ESTUDO DE IMPACTE AMBIENTAL AEROPORTO DO MONTIJO E RESPECTIVAS ACESSIBILIDADES

ADITAMENTO

JULHO 2019

Figura 2.1 – Ano 2022 - Áreas de reserva para estacionamento de aeronaves identificada com o número 12 / Ano 2062 - Áreas correspondentes ao incremento de plataformas de estacionamento identificadas na cor verde

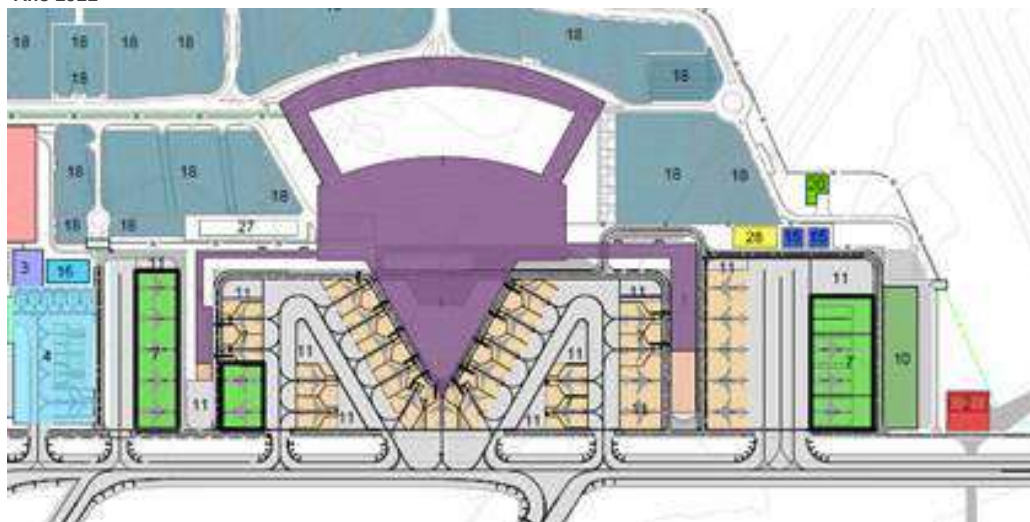
1. Apresentar estudo de tráfego aéreo que inclua a quantificação do número de movimentos aéreos, e que detalhe os pressupostos para os cenários de evolução da procura de tráfego aéreo na região de Lisboa e para os cenários de transição do Aeroporto Humberto Delgado (AHD) para o Aeroporto do Montijo (AM), bem como, para o AM.

Para acomodar o incremento previsto das necessidades de estacionamento de aeronaves de 2032 para 2062, foram previstas áreas de reserva nas áreas operacionais que permitirão construir as plataformas de estacionamento adicionais, tal como se ilustra na figura seguinte.

Figura 2.6 – Plano Regional de Ordenamento Florestal de Lisboa e Vale do Tejo

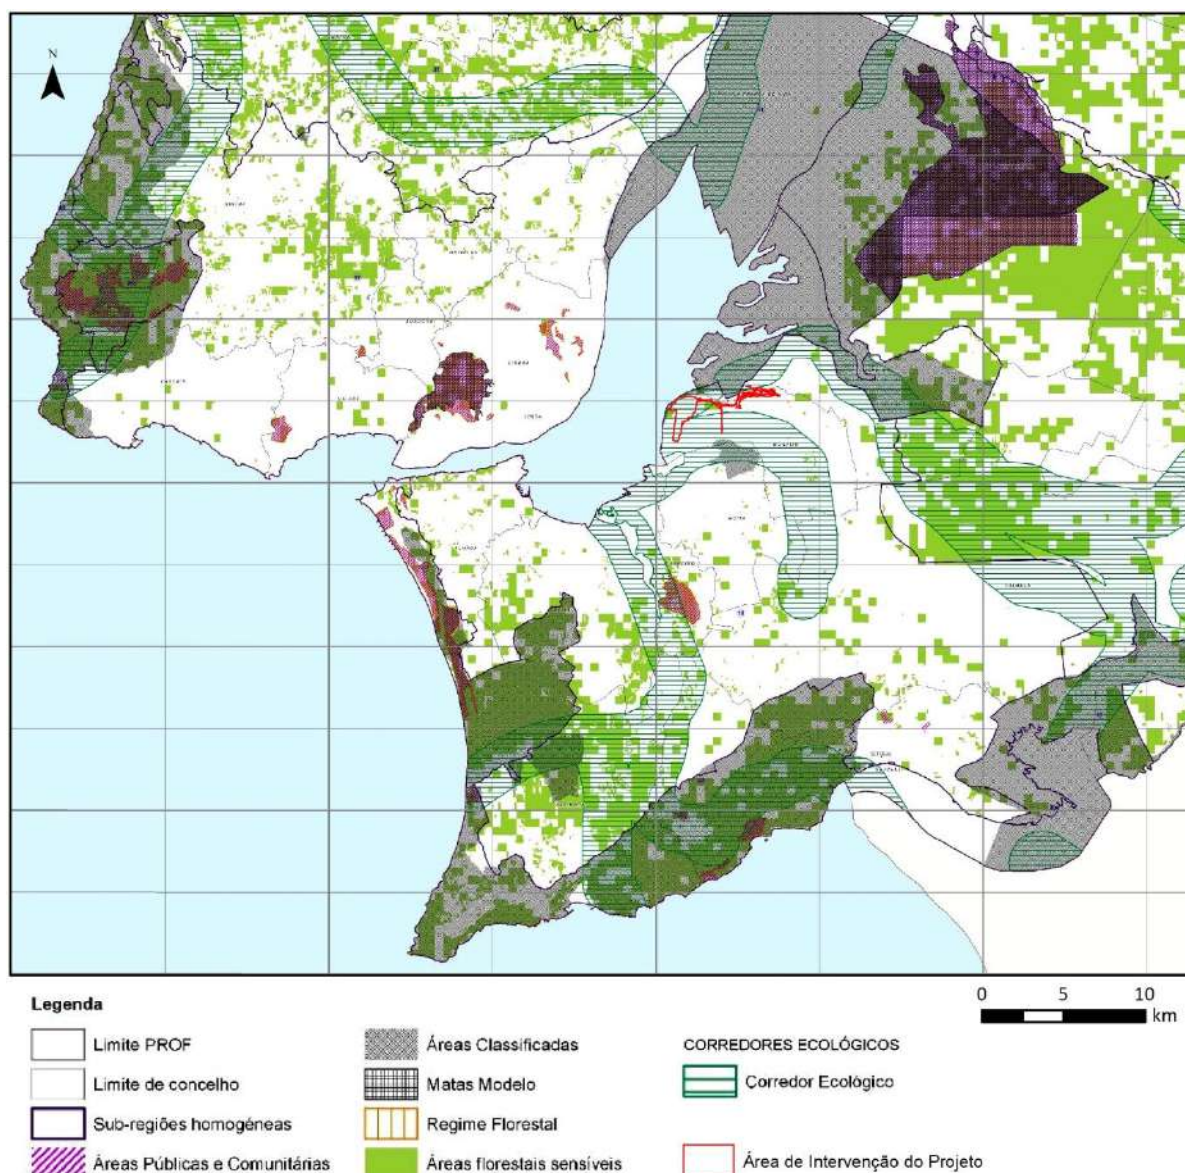
9. *Atualizar a informação relativa ao enquadramento do projeto no Plano Regional de Ordenamento Florestal da Área Metropolitana de Lisboa, uma vez que este foi alterado e aprovado o Programa Regional de Ordenamento Florestal de Lisboa e Vale do Tejo (PROF LVT) através da Portaria n.º 52/2019 de 11 de fevereiro.*

A informação relativa ao Plano Regional de Ordenamento Florestal da Área Metropolitana de Lisboa foi atualizada no Subcapítulo 5.8.3.2.4, do **Volume II.B** do EIA reeditado. Mais se refere que o Plano Regional de Ordenamento Florestal de Lisboa e Vale do Tejo (PROF-LVT) foi publicado pela Portaria n.º 52/2019 de 11 de fevereiro e retificado pela Declaração de Retificação n.º 13/2019, de 12 de abril. A figura seguinte apresenta a sobreposição da área do Projeto em estudo com a Carta Síntese deste plano.
